江苏钟山新材料有限公司
江苏钟山聚醚品质提升技改项目
一般变动环境影响分析

江苏钟山新材料有限公司

2025 年 7 月

图 2-4 变动前后本项目废气治理流程图

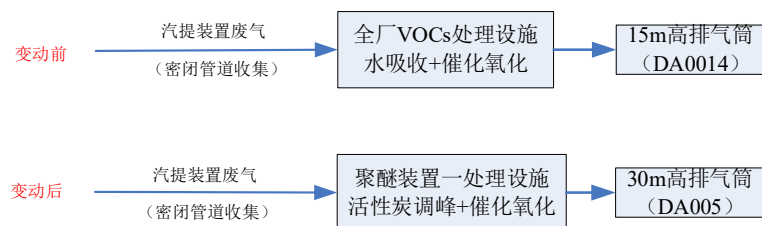
本项目实际建设过程中,废气处理措施发生变动,由经全厂废气治理设施“水吸收+催化氧化”处理后经 15m 排气筒 DA014 排放,变更为经聚醚装置一废气治理设施“活性炭调峰+催化氧化”处理后经 30m 排气筒 DA005 排放。变动前后废气治理流程见图 2-4。

本项目变动前后均依托厂区现有废气处理设施，具体处理流程见图 2-4。变动前水吸收设施主要起到水封作用，变动后活性炭吸附装置要起到调峰作用，催化氧化装置为本项目废气处理的核心装置，变动前后主废气处理工艺基本一致。因此变动前后处理效果不降低。
